Oppdragsgiver: Vanylven kommune

► Tilrådte justeringar av oversendt planforslag - detaljregulering Klovningen hamn

Justeringer av forslag til reguleringsplan, Klovningen havn.

Innvending på sak 57/23 -23/3586 - Detaljregulering Klovningen hamn - Utlegging 2 gang høyring

Fig. 1. Ønska løysing for 141/17 og 18.

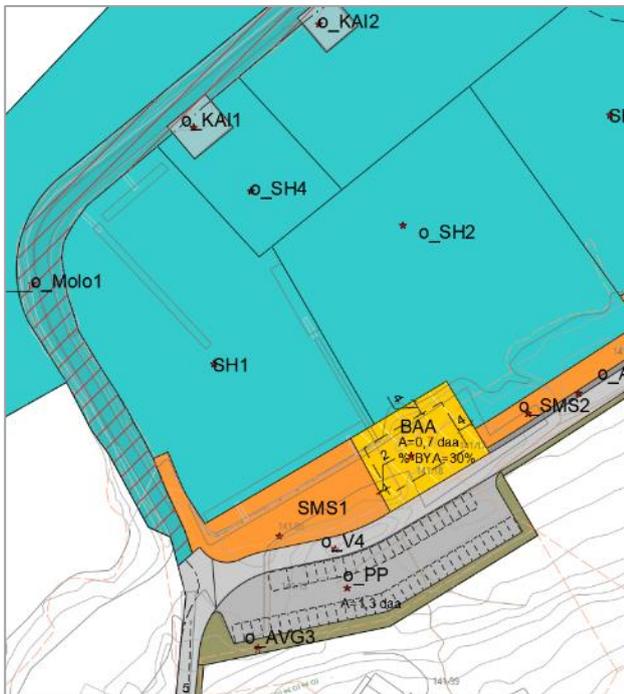
Grunneigar av 141/17 og 141/18 har følgjande ønskje for sin eigedom:

- Å kunne fylle ut og etablere kaifront lenger ut i sjø enn det oversendte planforslaget viser.
- At sjøområdet utanfor eigedomen inngår i den private (og etablerte) småbåthamna SH1.
- Å kunne plassere bygg lenger ut enn vist i oversendt planforslag
- Utnyttingsgrad 60% (skissa viser bygg på 280 m²),
- Byggehøgde som tilsvarande bygg på Hakallestranda
- Unngå universelt utforma gangveg over tomte og krav om fast dekke
- Parkering på eigen grunn.
- Unngå rekkefølgekrav om opparbeiding av veg

Norconsult tilrår at plankartet blir endra som vist i figur 3. Område BAA følger i figur 3 eigedomsgrensene mot aust og vest, og går ut i sjøen så langt som skissa i figur 1 viser. For å sikre fleksibilitet og forebygge behov for dispensasjonar ved eventuelle endringar av utbyggingsplanar, tilrår vi at byggearealet blir forlenga i heile si breidde slik at byggearealet (BAA) blir større enn i fig. 1, og at utnyttingsgraden samtidig blir sett lågare; 35%BYA. På den måten opnar planen for den ønska storleiken på bygget (inntil 340 m²), men nøyaktig plassering og utforming av kaifronten kan avklarast på eit seinare tidspunkt.

Byggegrenser er sett i formålsgrensa, med unntak av mot veg – der er det 4 m byggegrense. Løysingane i sjø er i samsvar med innspelet, slik at sjøarealet framfor BAA no inngår i det private småbåtarealet SH1.

Fig. 4. Ønska kryssutforming i nord.

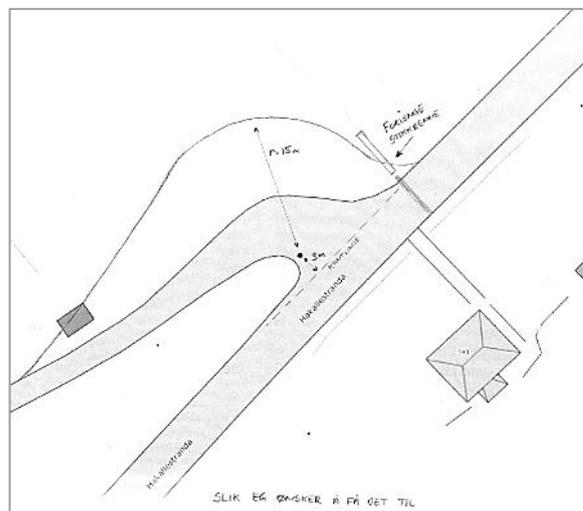
Frå Vidar Kløvning og Jan Ronny Sandvik har det kome innspel om utforming av avkøyrsele til næringsområdet. Figur 4 viser ønske om utforming frå Kløvning/Sandvik. Figur 5 viser oversendt plankart, og figur 6 viser forslag til endra utforming.

Det oversendte planforslaget viste ei løysing regulert som kryss etter N100, i tråd med krava frå fylkeskommunen (som varsla motsegn på dette punktet). Krysset var gjort så lite som mogleg innanfor desse krava; dimensjonert for lastebil med køyremåte C. Rekkefølgekav for kryssutbetring for nye etableringar blei også er lagt inn i planen, i tråd med motsegnsvarelet frå fylkeskommunen.

Vi er samde i at krysset synest unødvendig stort med desse krava, særleg sett opp mot dimensjonane på fylkesvegen og den svært lave trafikkmengda i området. Vi har utarbeida eit revidert forslag vist i figur 6, der avkøyrsla er gjort så knapp som mogleg, samtidig som den er dimensjonert innanfor køyremåte C for lastebil. Vegbreidda er redusert til 5,5 meter inkl. skulder. Det ligg i tillegg inne 75 cm rekkverksrom. For å gjere dei foreslåtte endringane lettare å sjå, er opprinnelege linjene lagt inn med blå farge i figur 6.

Vi gjer merksam på at løysinga i figur 6 ikkje er i samsvar med urformingskrava frå fylkeskommunen.

Fig. 6. Forslag til endra plankart. Blå linjer viser opprinneleg forslag.

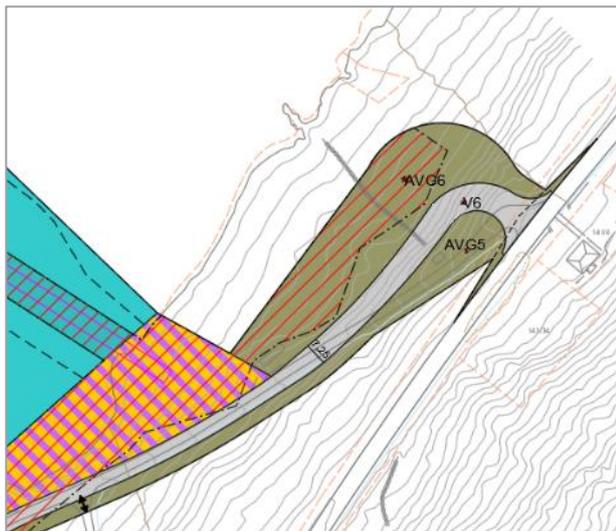
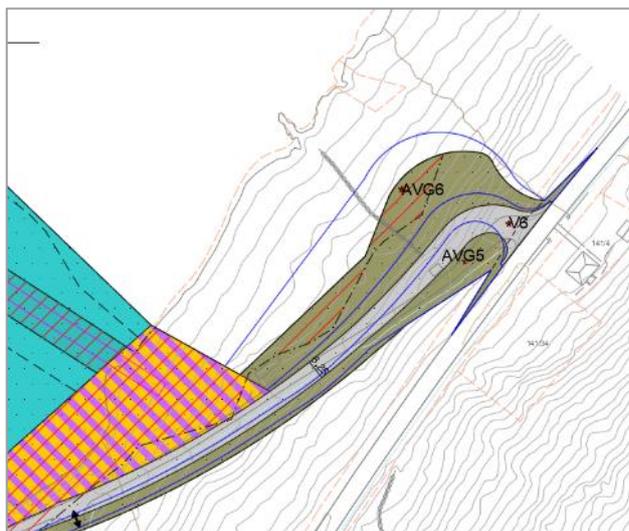
Avkjøring V6 mot fylkesveg. Der har komt inn en volsom avkjøring med ein enorm fylling midt i brattaste terrenget. Det er omlag 11 meter høgdeforskjell mellom vegbana og foten på den innteikna fyllinga for ny avkjøring.

Synest det er heilt urimelig at man må til med eit slikt stort inngrep i terrenget for å få dette til.

SLIK EG ÖNSKER Å FÅ DET TIL

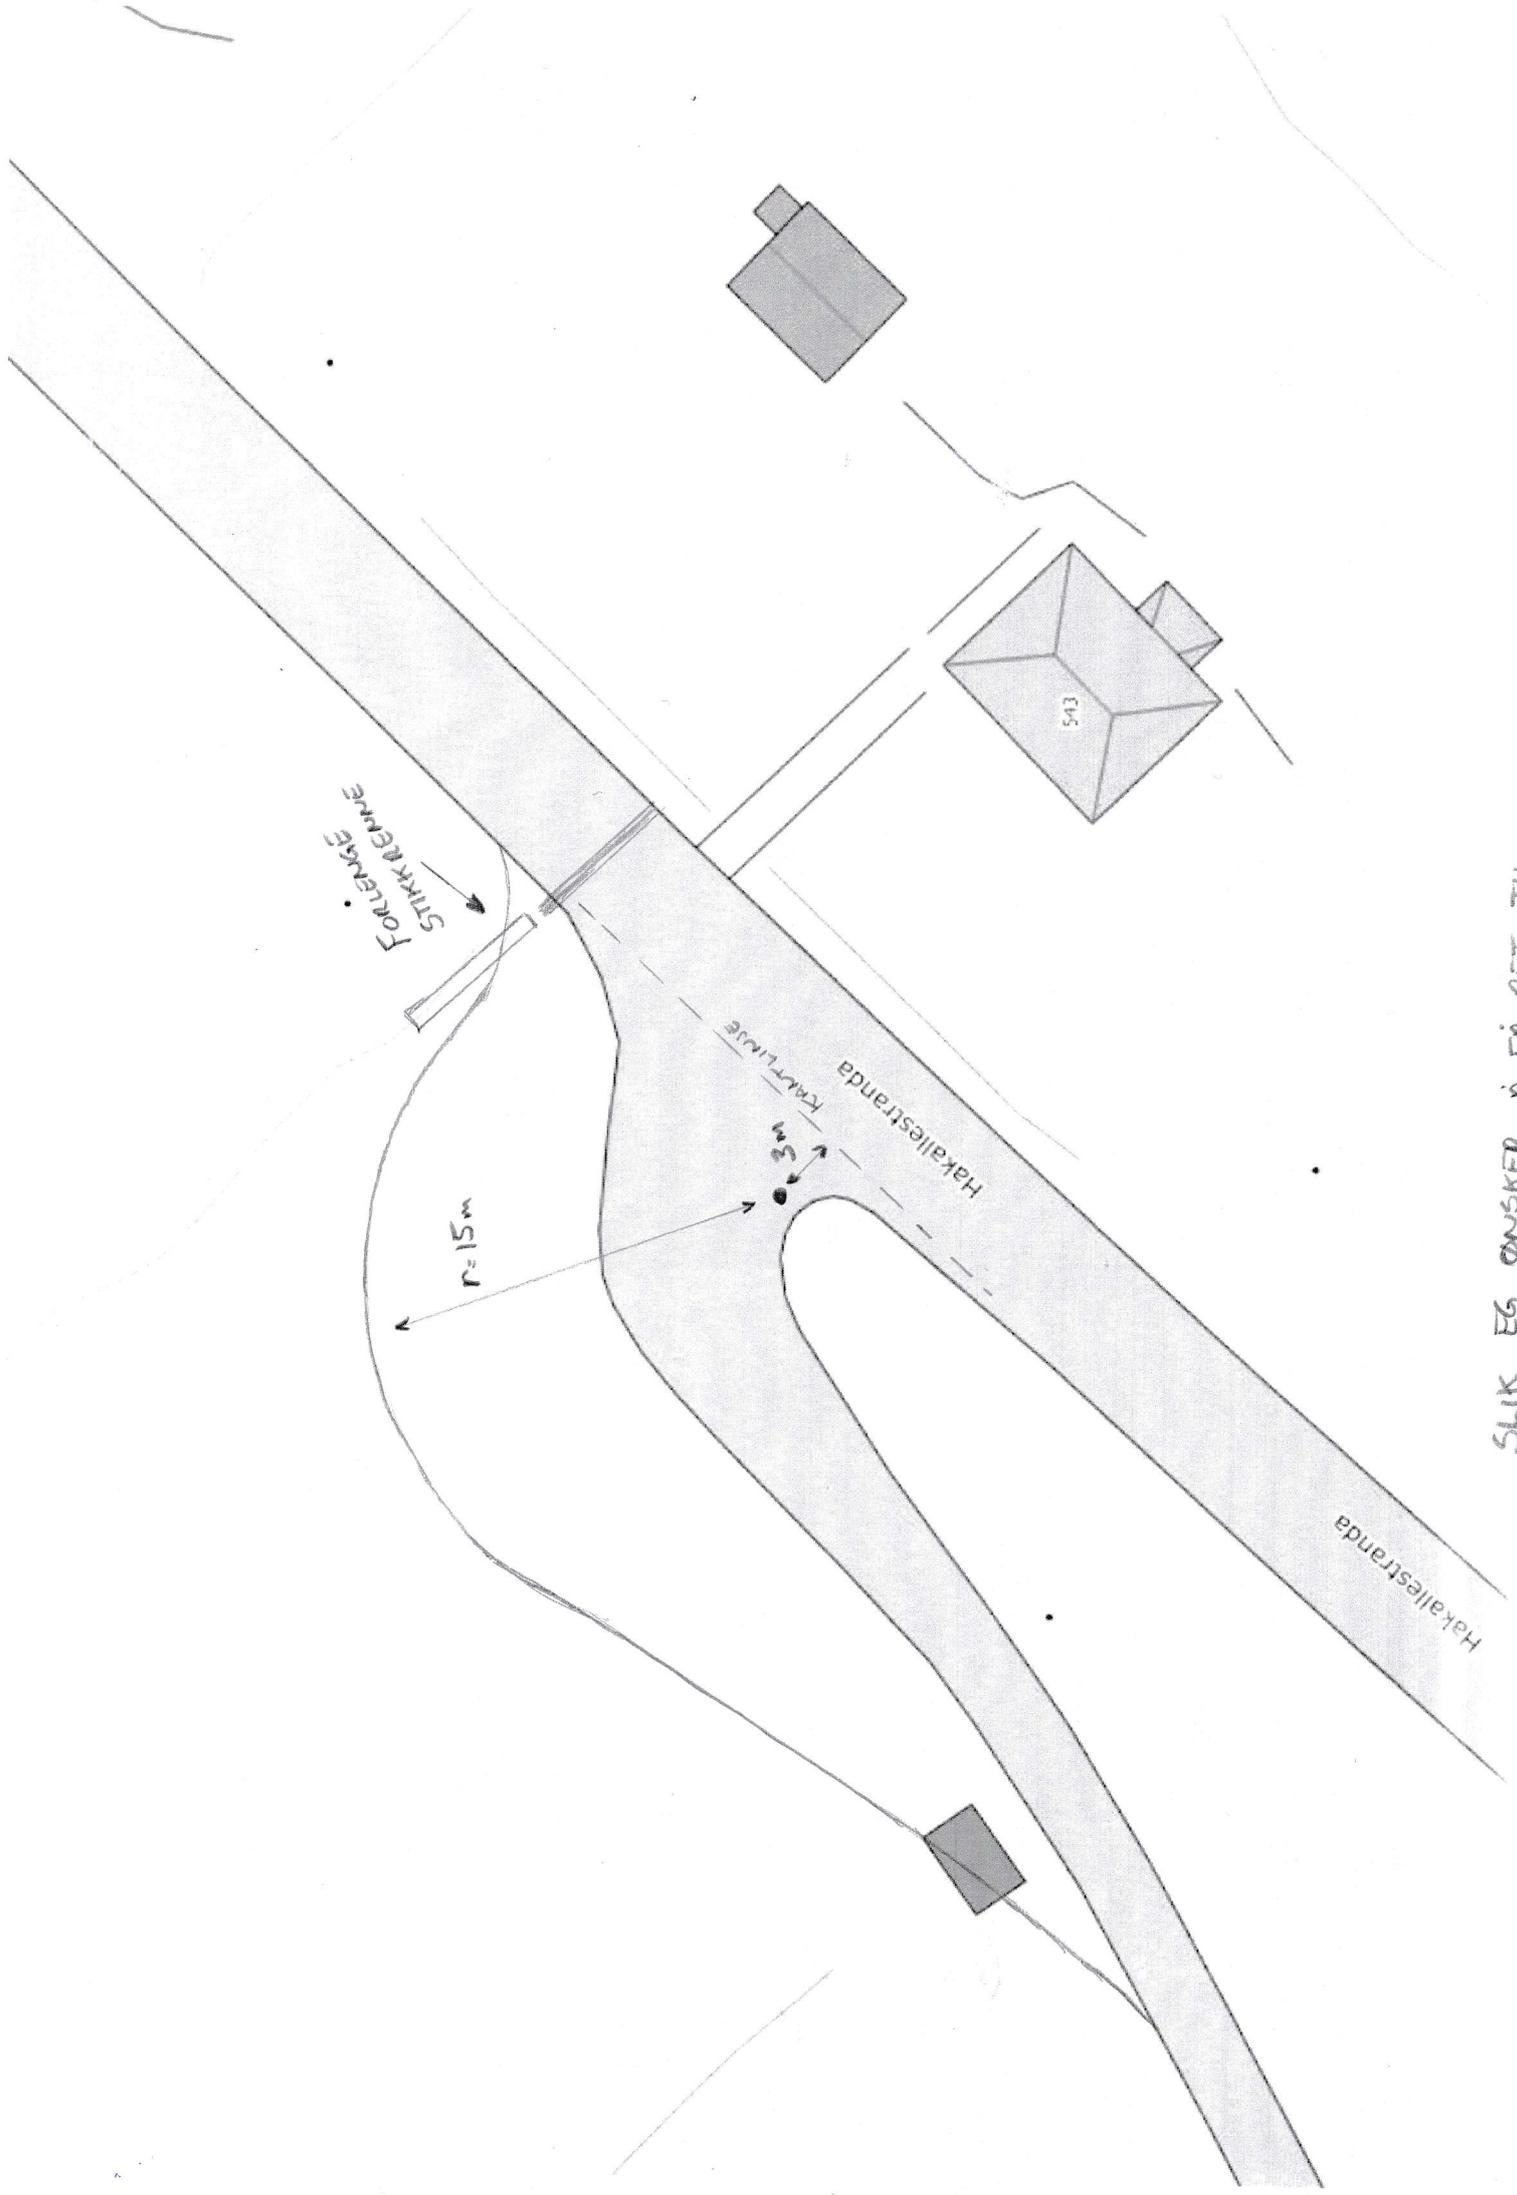
Har i den anledning no sendt inn ein søknad til Møre og Romsdal Fylke om endring av denne avkjøring på ein meir fornuftig måte.

Så her må teksten i Reguleringsføresegnene forandrast slik at man kan få laget denne i samsvar med godkjenning frå Fylket/ vegmyndigheitene.
